【1】DISPLAYユニット

ハンダ面装着

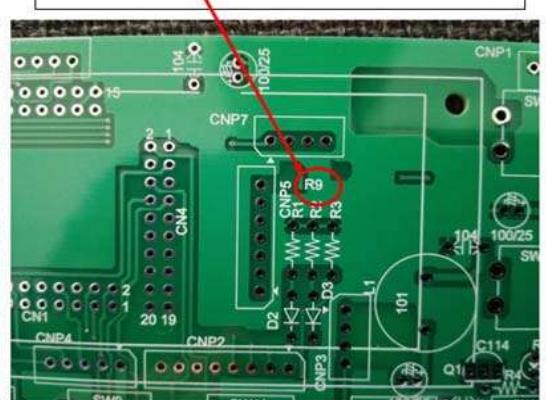
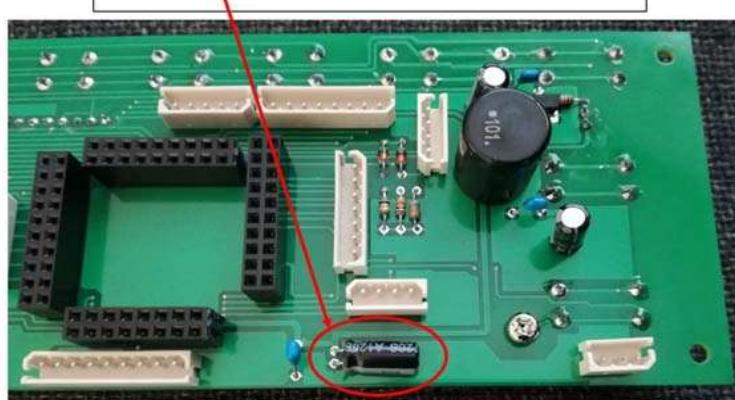
1. PWBは割中に入っている基板ではなく、単独で入っているハンダメッキされた基板を使用すること。
 2. 部品面に装着する部品は、表示器／キー／LEDのみで、これ以外の部品は全てハンダ面から装着すること。特にデジトラの向きは間違えないこと、全てNPNタイプでE-C-B EがGNDとなるように装着すること。
 3. R1=R2=103は装着しないこと。

4ヶ所を5mmのスペーサーを取り付け、上両端2ヶ所は基板穴でビス／ナットで固定しておく。次に抵抗の足を利用して16本ハンダ付けする。その後、下の2ヶ所のスペーサーは外す。

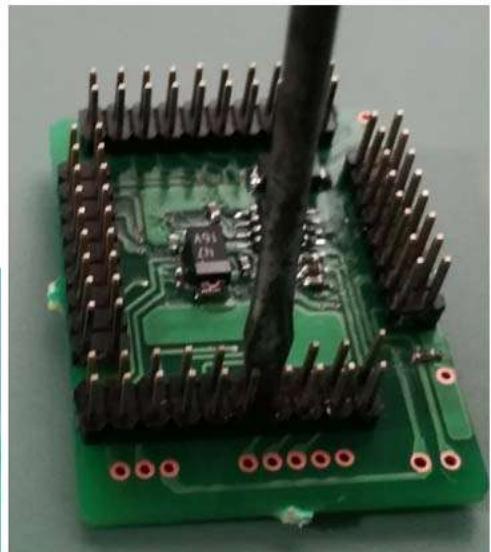
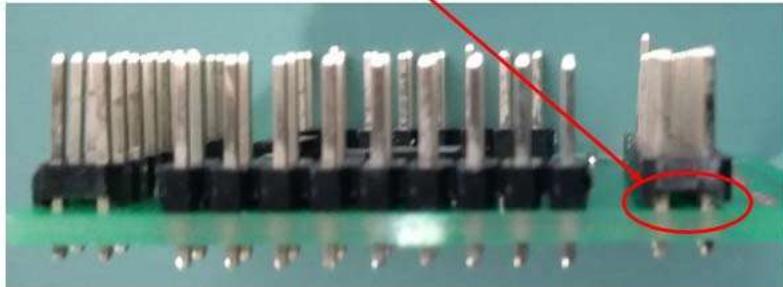
CPU基板のピンは穴がきつくて挿入し難い、黒い整形部材が、きっちりと基板に密着するよう挿入すること、でなければ脱着時にパターンにストレスがかかる。右のようにマイナスツマドラ等で押し込む。
このように浮いていてはNG。

部品面完成状態

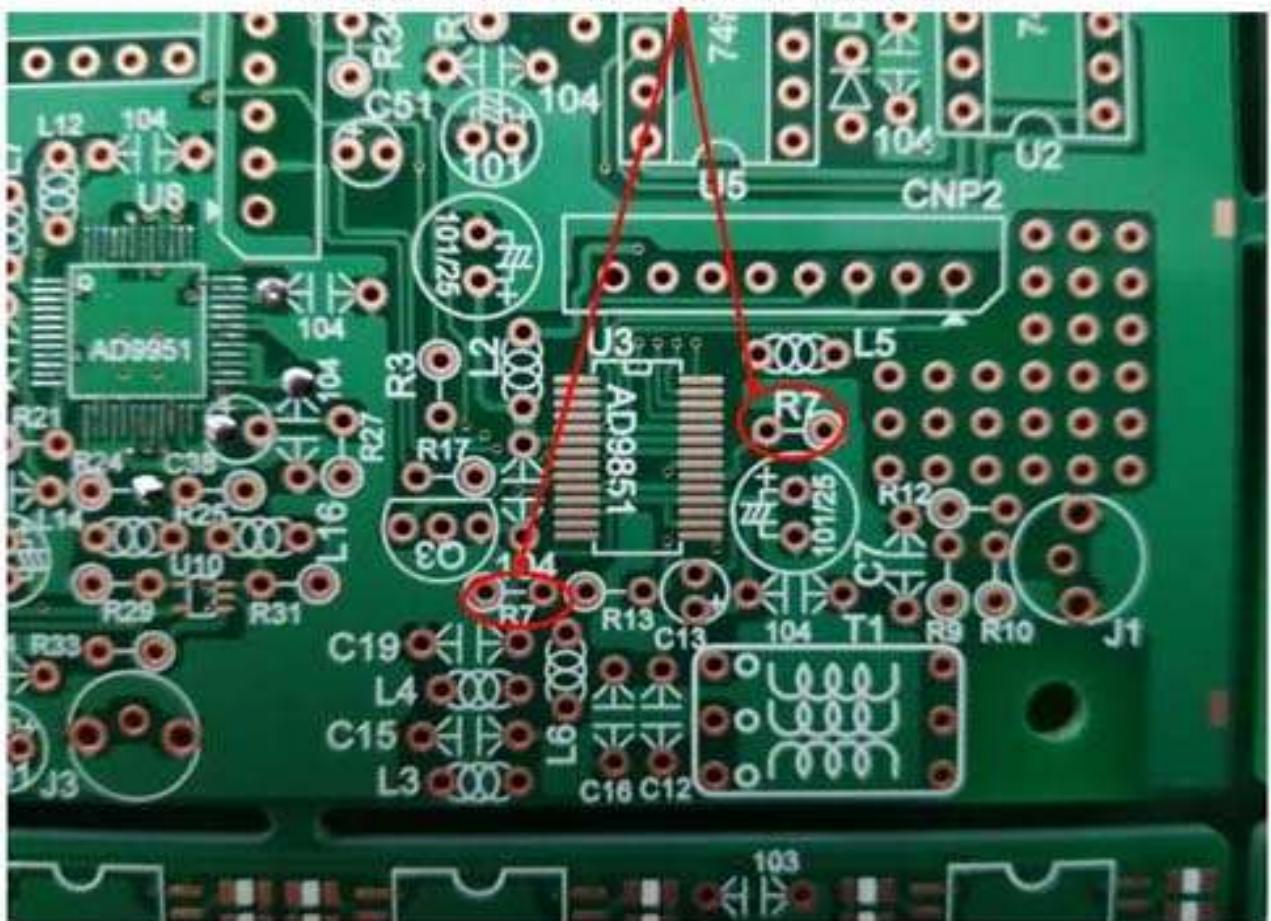
2. シルク印刷でR7が2ヶ所ある。

R7が2ヶあるが右側のR7はR14=221である。

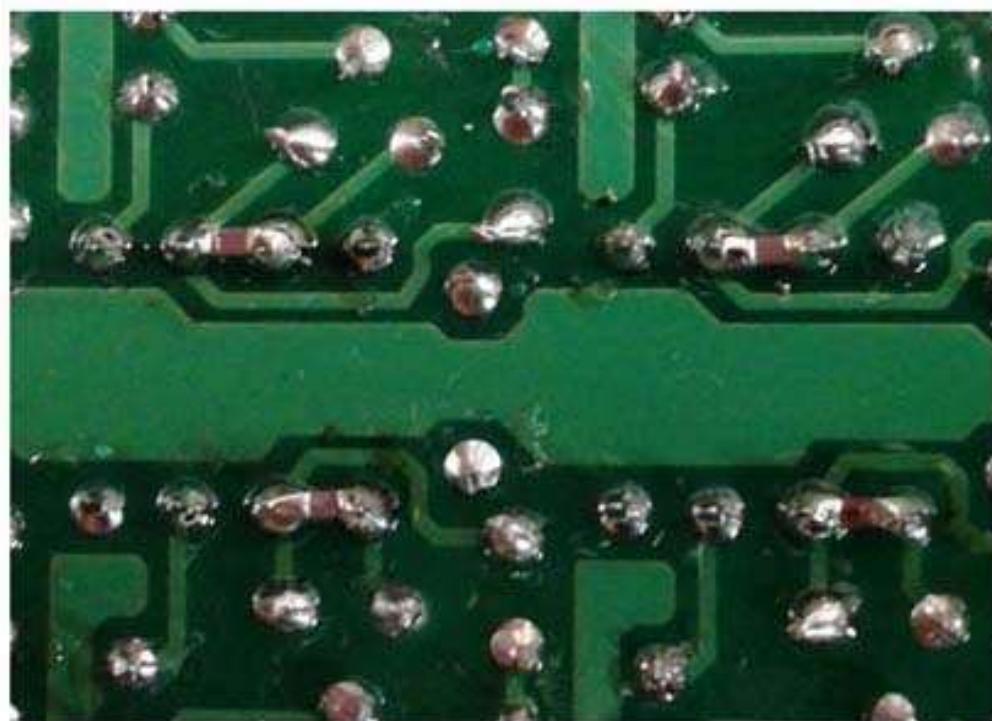
2. 各段の帰還コンデンサー (12PF)は、チップセラミックを裏付けする。

各ICの①-②間にと⑥-⑦間にチップC = 12 pFを裏付けする。このチップCは私が支給します。

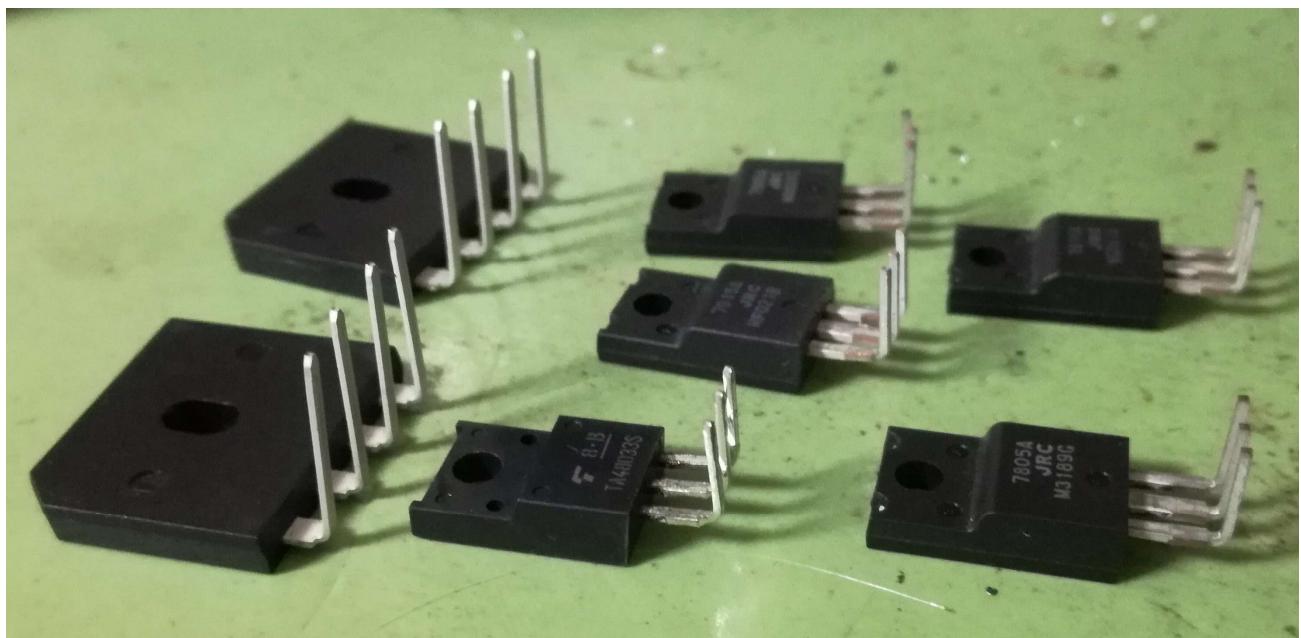
1. 放熱器へのデバイス取り付け用のタッピングビス穴は、切られた状態で入ってくるからそこまでの作業を行っておく。私は自分用の放熱器を持っていたので自分で処理した。
2. 放熱器取り付け用のデバイス以外は全部実装しておく。

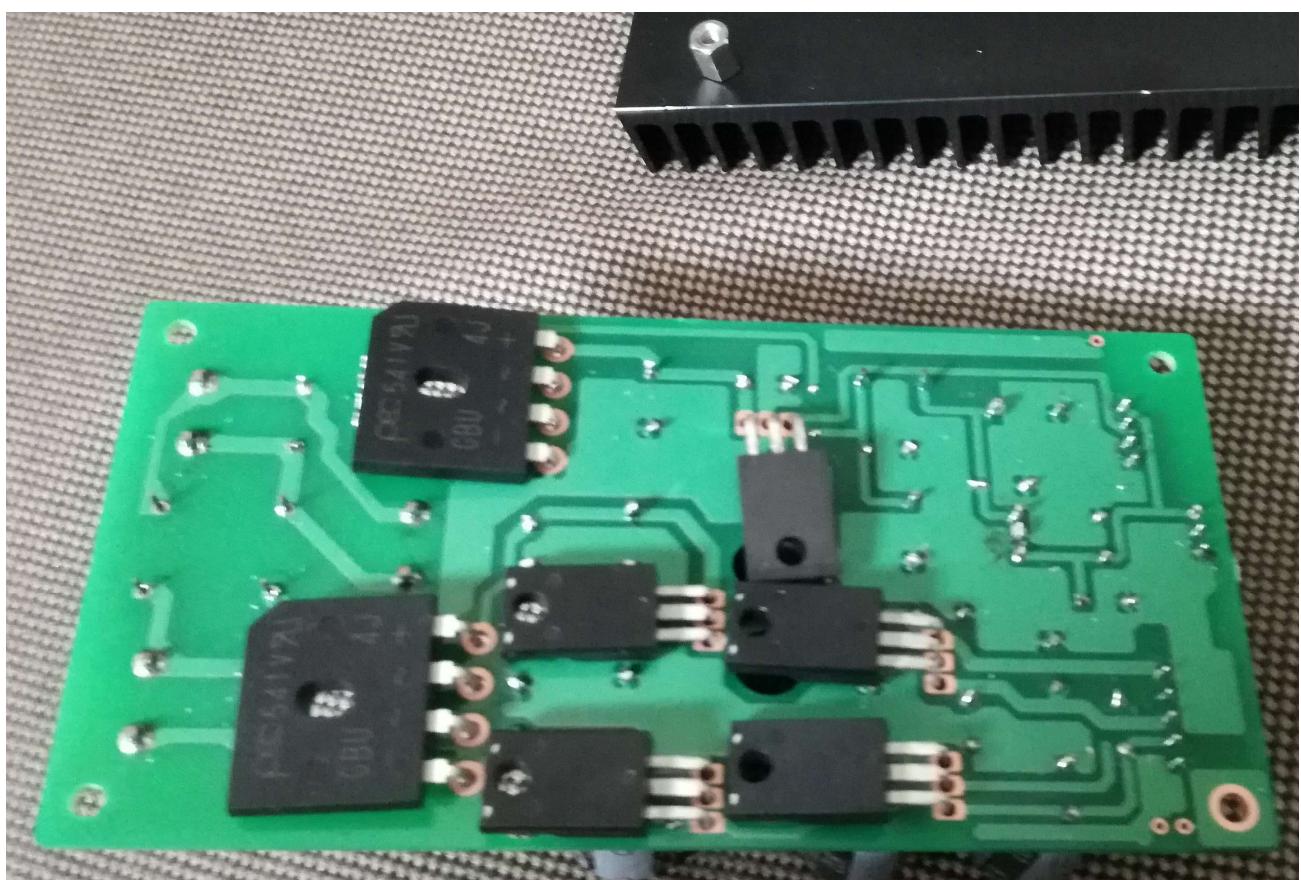
3. デバイス（ブリッジダイオードと3端子関連）は、90度折り曲げ加工しておく、曲げる位置は太いリードと細いリードの境界で折り曲げる。ダイオードは部品印刷面が放熱器へ取り付くように曲げること。

4. 放熱器が入るまでは、ここまで準備しておく。

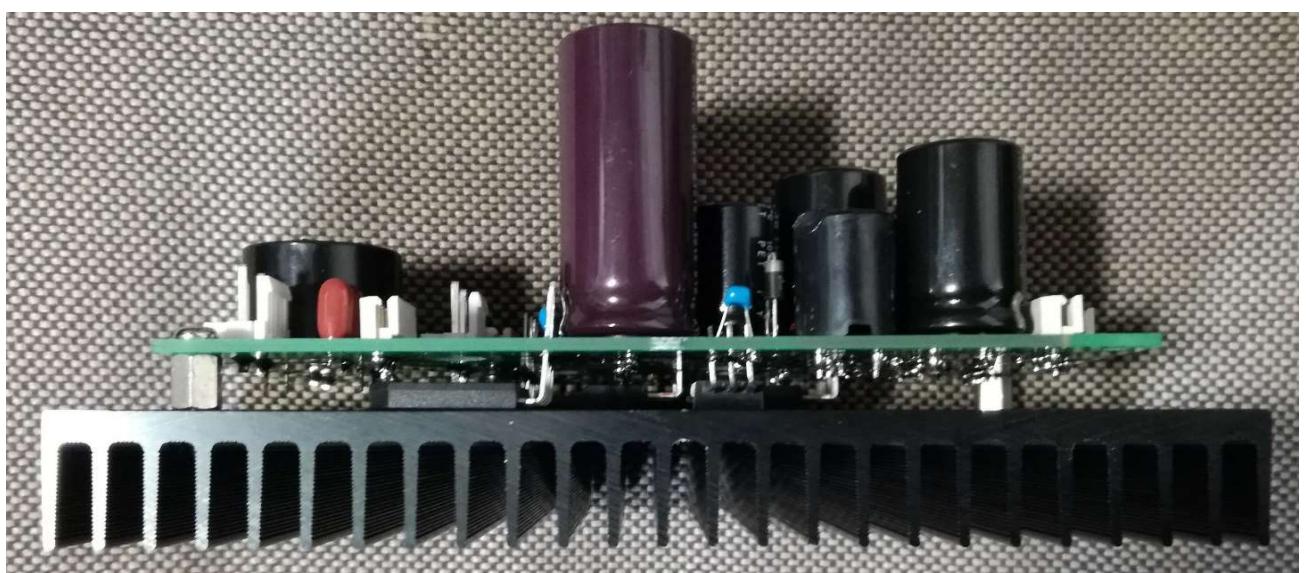
5. 放熱器に7mmのスペーサーを取り付ける（基板取り付け用）、4ヶ所でなくとも対角線に2ヶ所でよい、最終的にはこのスペーサーは不要、デバイスを取り付ける時の高さ調整をするのに必要。

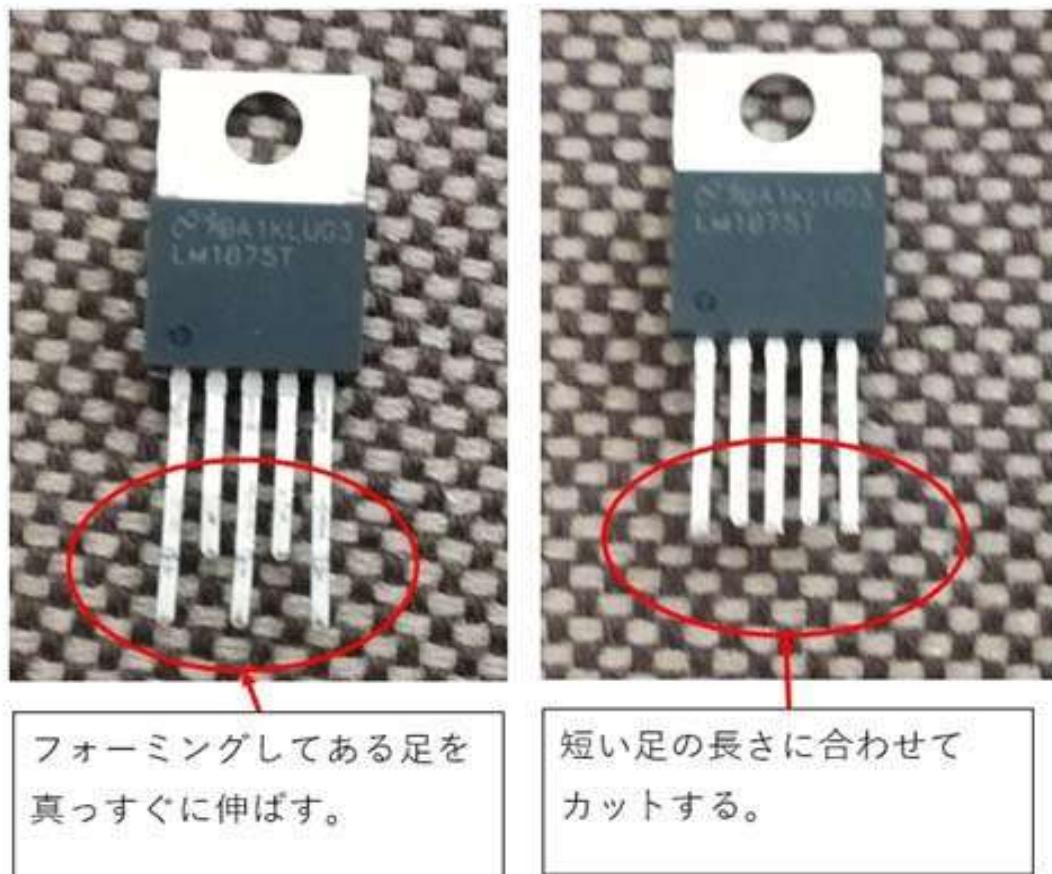
1. C22/C24/C27/C28/R31/R36/R33/R38は装着しない。
2. 回路図中、R28=682→822が正しい。
3. デバイスの足をカットし加工する。

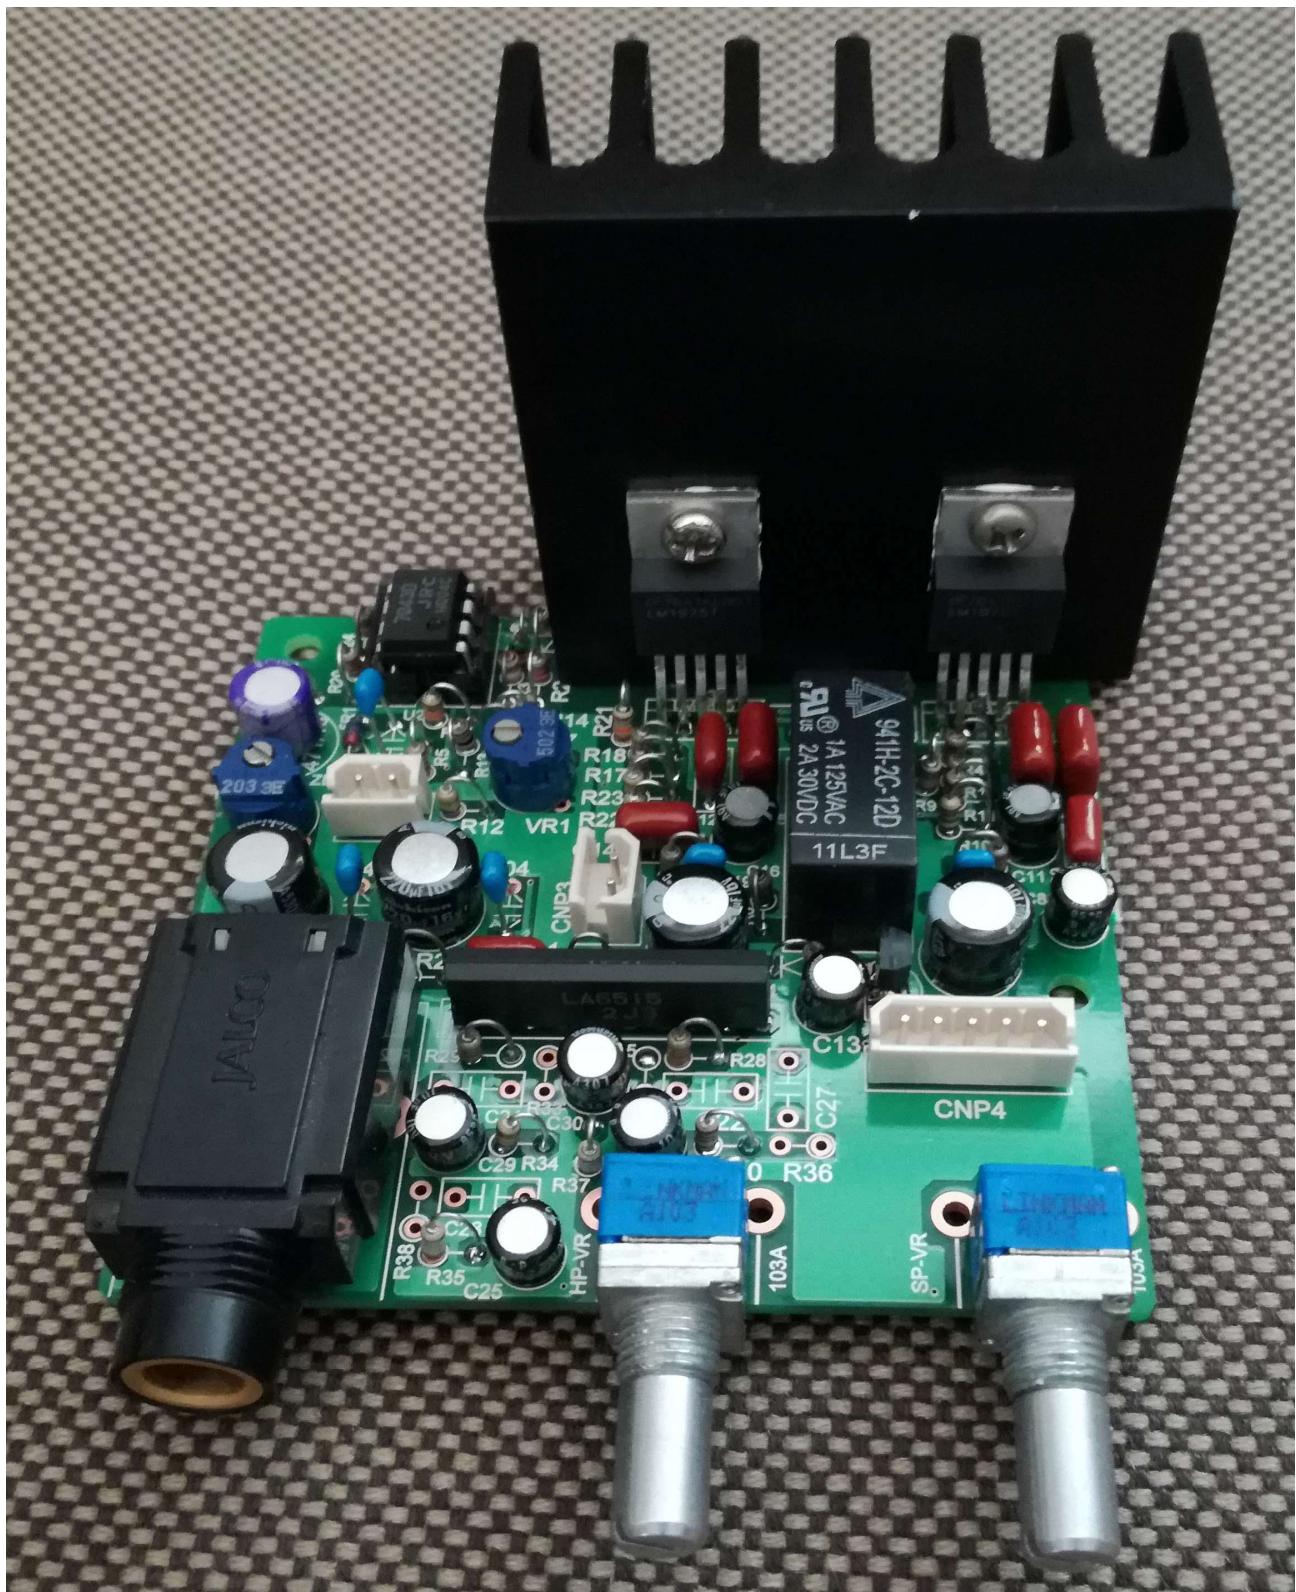
足は穴に通さない（穴が小さいから入らない）で、部品面のランドにハンダ付けする。又放熱器を取り付ける時にR21に接触する危険があり、デバイスを放熱器側へ少し倒して放熱器をあてて確認してみる。

4. 放熱器への取り付けは、フルパックではないが絶縁する必要はない。放熱器はフローティング状態であるため問題ない、但し、GND等へ接続してはならない。

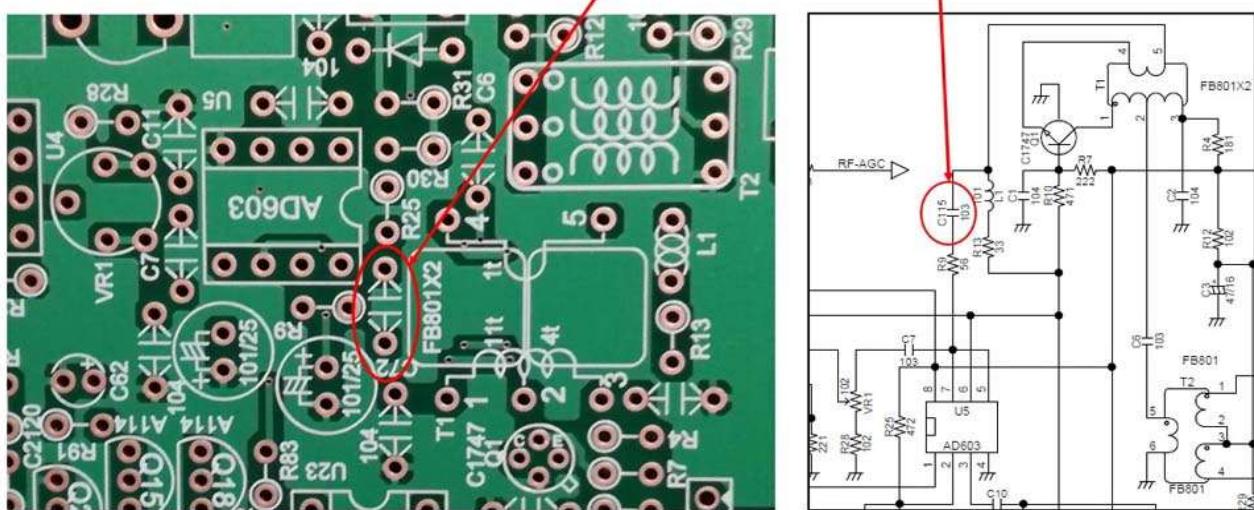
1. シルク印刷の間違い。

シルク印刷ではC72となっているが、回路図のC115(103)である。

AD5290-10を変換基板に装着

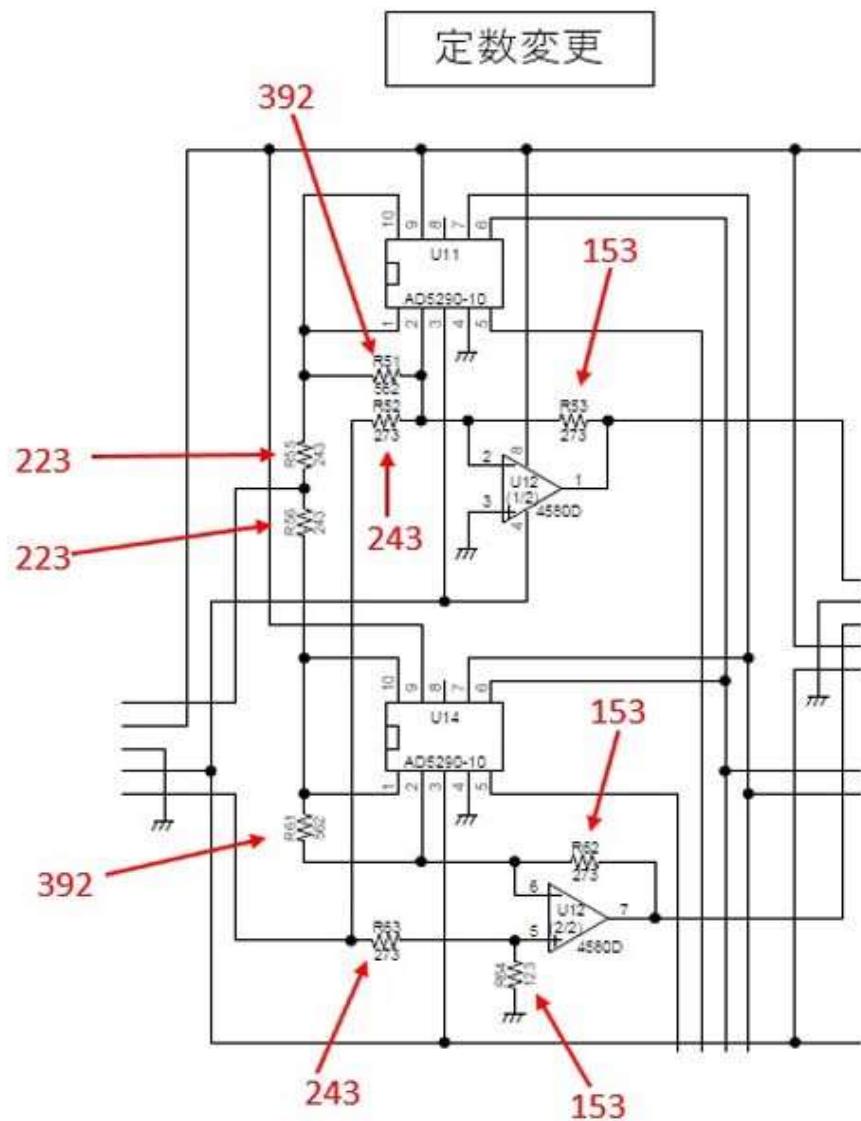
3. U11/U14 (AD5290-10)を変換基板に装着。

定数変更

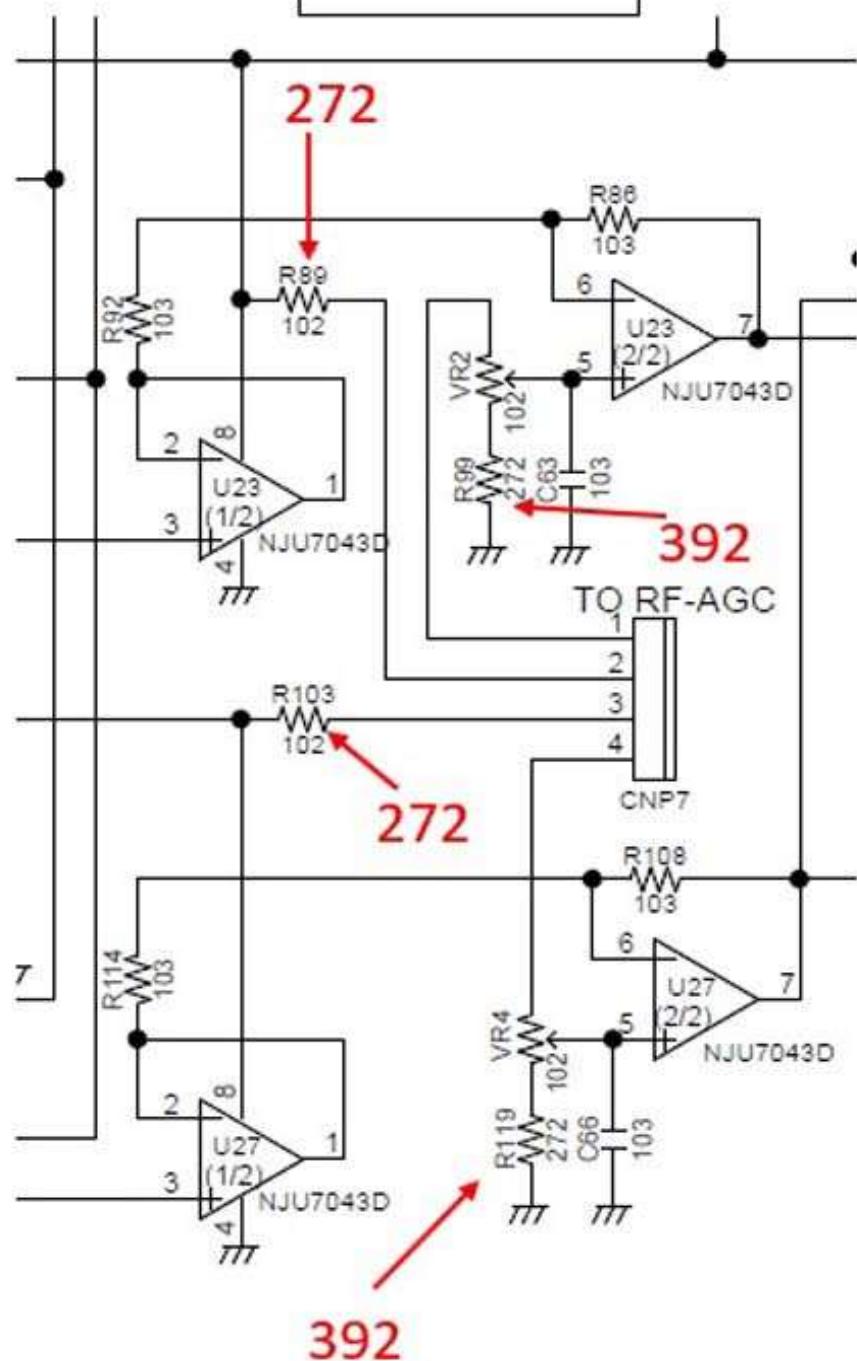
4. 定数変更
